GEMEENTE
LOPIK

Nota van beantwoording inspraak- en vooroverlegreacties.

Bestemmingsplan “Kern Jaarsveld”. Voorontwerp.

Wateradvies voorontwerp bestemmingsplan
Jaarsveld

Bijlage 1. Ligging primaire waterkering

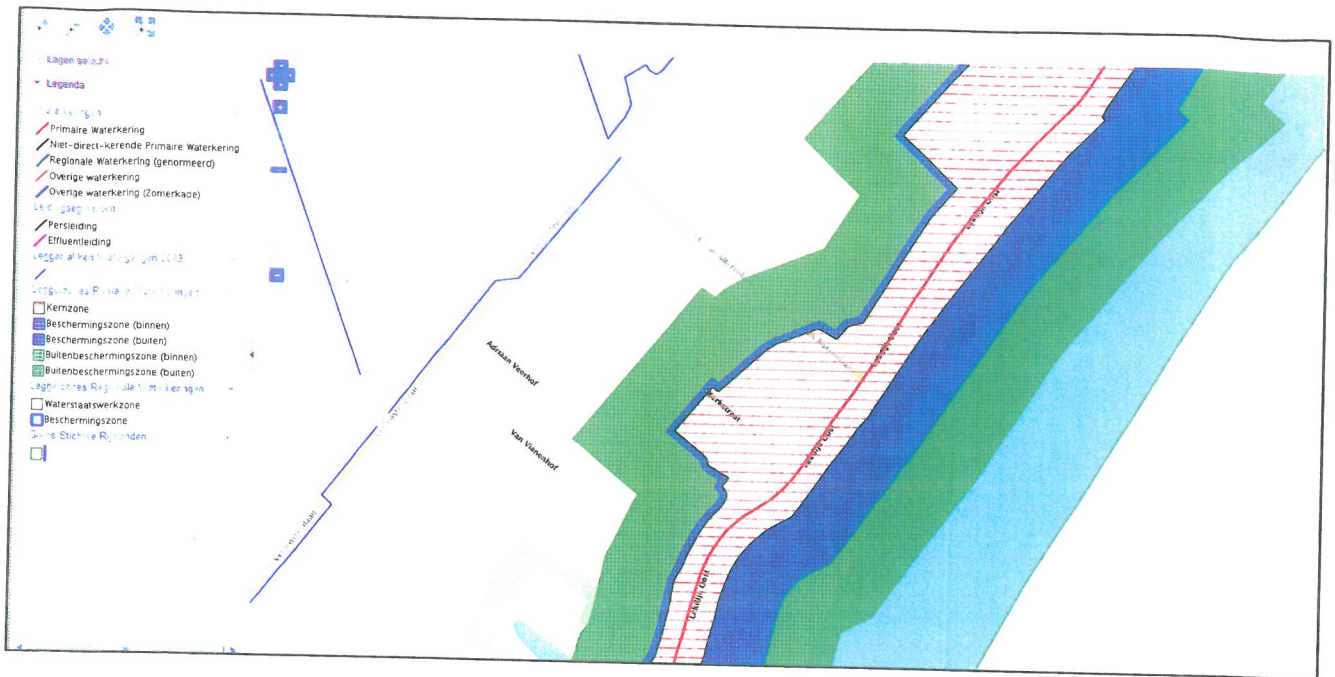
- De in onze legger opgenomen beschermingszone is breder dan de op de afbeelding aangegeven beschermingszone. De beschermingszone (binnen) maakt onderdeel uit van de waterstaatswerkzone en dient derhalve op de verbeelding te worden aangegeven.

Wij verzoeken u de plankaart aan te passen. Zie bijlage 1 voor een overzicht van de ligging van de waterkeringzones. Indien u behoefte heeft aan digitale gegevens, dan kunnen wij deze aanleveren. Per e-mail d.d. 27 februari 2012 heeft de heer Van der Werf van het waterschap hier ook op gewezen. In deze e-mail is ook een link opgenomen naar de website waar u de gegevens zelf kunt downloaden.

Nr.	Verbeelding	Wijziging	
1	Dubbelbestemming "Waterstaat - Waterkering"	Op de verbeelding zal de dubbelbestemming "Waterstaat – Waterkering" aangepast worden conform de legger van de beschermingszone van het Hoogheemraadschap. In de toelichting zal het vigerende beleidskader opgenomen worden.	Vooroverlegreactie
2	Regels: artikel 23 "Waterstaat – Waterstaatkundige functie"	In artikel 23.2 dient verwezen te worden naar artikel 23.1. In de titel van artikel 23.3 dient aan gegeven te worden dat het gaat om "Afwijken van de bouwregels" Artikel 23.4.3 en 23.4.4 dienen toegespitst te zijn op de waterbeheerder. Nu wordt uitgegaan van de beheerder van de waterkering.	Vooroverlegreactie
3	Dubbelbestemmingen "Waarde- Archeologie"	In overeenstemming met het gemeentelijk archeologisch beleid wordt de benaming van de waarden van de beleidskaart overgenomen. Dat betekent dat het volgende: "Waarde-Archeologie 1" wordt "Waarde-Archeologie 2" "Waarde-Archeologie 2" wordt "Waarde-Archeologie 3" "Waarde-Archeologie 3" wordt "Waarde-Archeologie 4" "Waarde-Archeologie 4" wordt "Waarde-Archeologie 5" Artikelen 16, 17, 18 en 19 en de legenda bij de verbeelding zullen hierop aangepast worden. De gronden in het noordwesten van het plangebied zullen voorzien worden van de dubbelbestemming "Waarde-Archeologie 5". In de toelichting van het bestemmingsplan zal een beschrijving van het Kasteel Jaarsveld opgenomen worden.	Ambtshalve
